URZĄD MIASTA TYCHY
al. Niepodległości 49; 43-100 Tychy
tel.: 32 776 33 33; fax: 32 776 33 44
www.umtychy.pl; poczta@umtychy.pl

WYDZIAŁ KOMUNIKACJI

Dotyczy: zabudowy tzw. „aktywnego przejścia” przez ul. Jaśkowicką w Tychach

Dotyczy: przesunięcia przejścia przez ul. Jaśkowicką w Tychach

ul. Jaskowicka

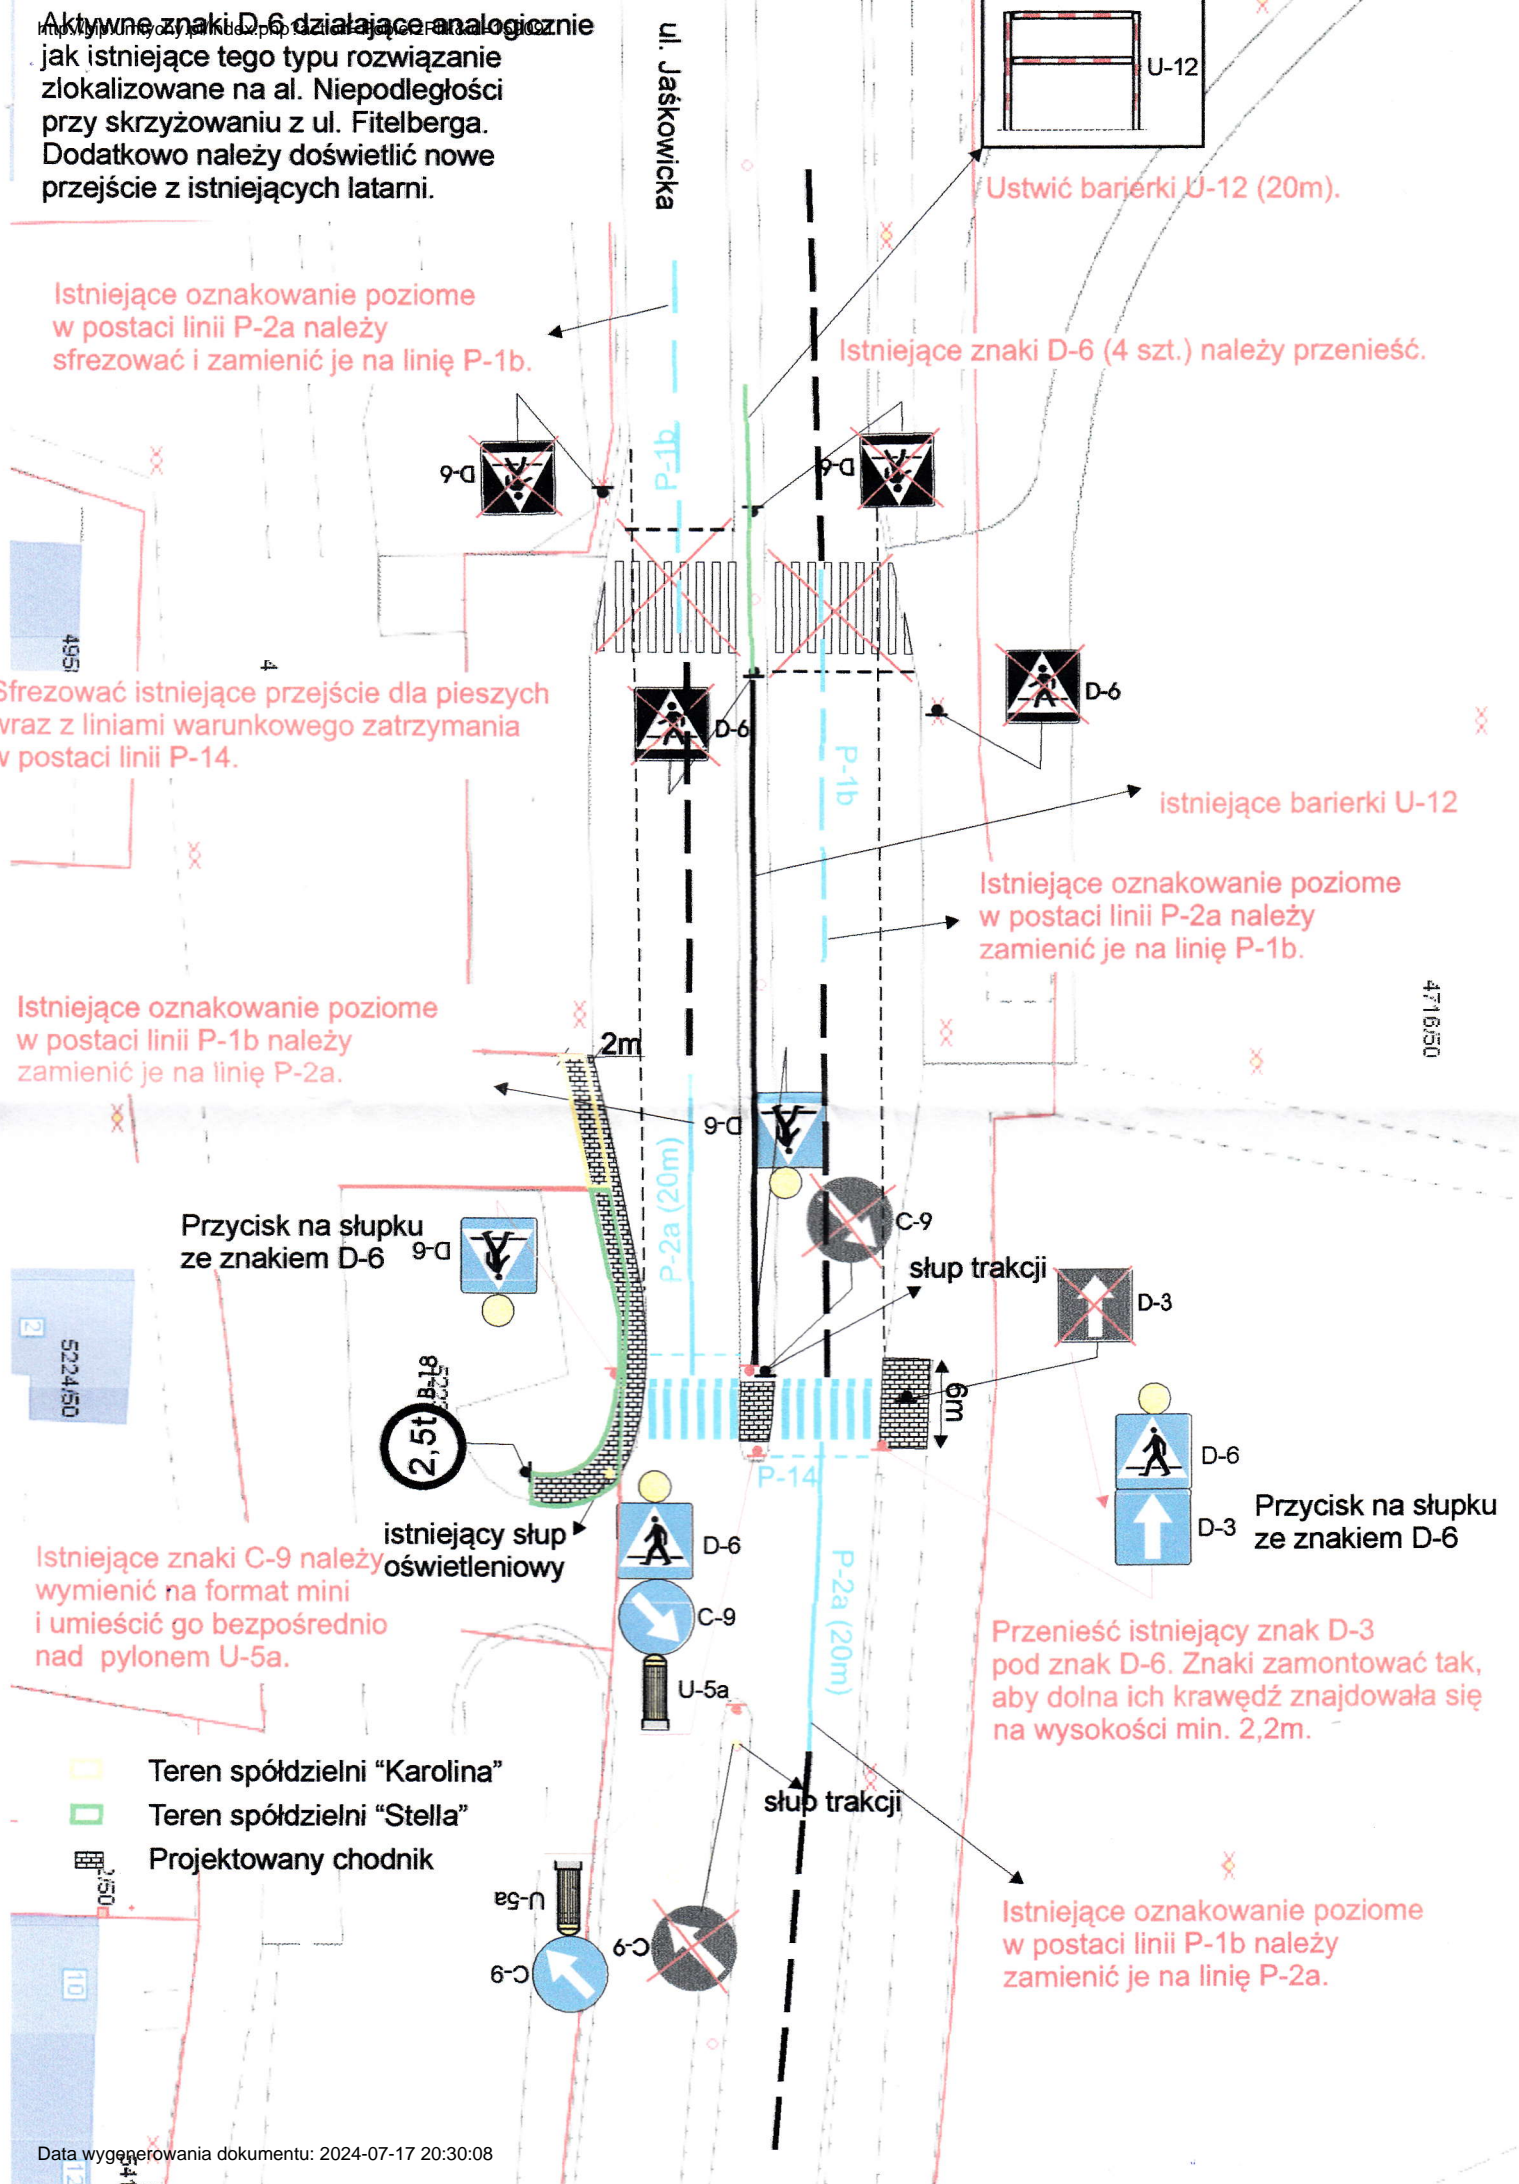
Aktywne znaki D-6 działające analogicznie jak istniejące tego typu rozwiązanie zlokalizowane na al. Niepodległości przy skrzyżowaniu z ul. Fitelberga. Dodatkowo należy doświetlić nowe przejście z istniejących latarni.

Istniejące oznakowanie poziome w postaci linii P-2a należy sfredzować i zamienić je na linię P-1b.

Sfredzować istniejące przejście dla pieszych wraz z liniami warunkowego zatrzymania w postaci linii P-14.

Istniejące oznakowanie poziome w postaci linii P-1b należy zamienić je na linię P-2a.

Przycisk na słupku ze znakiem D-6

Istniejące znaki C-9 należy wymienić na format mini i umieścić go bezpośrednio nad pylonem U-5a.

Ustawić barierki U-12 (20m).

Istniejące znaki D-6 (4 szt.) należy przenieść.

Istniejące oznakowanie poziome w postaci linii P-2a należy zamienić je na linię P-1b.

Przycisk na słupku ze znakiem D-6

Przenieść istniejący znak D-3 pod znak D-6. Znaki zamontować tak, aby dolna ich krawędź znajdowała się na wysokości min. 2,2m.

Istniejące oznakowanie poziome w postaci linii P-1b należy zamienić je na linię P-2a.
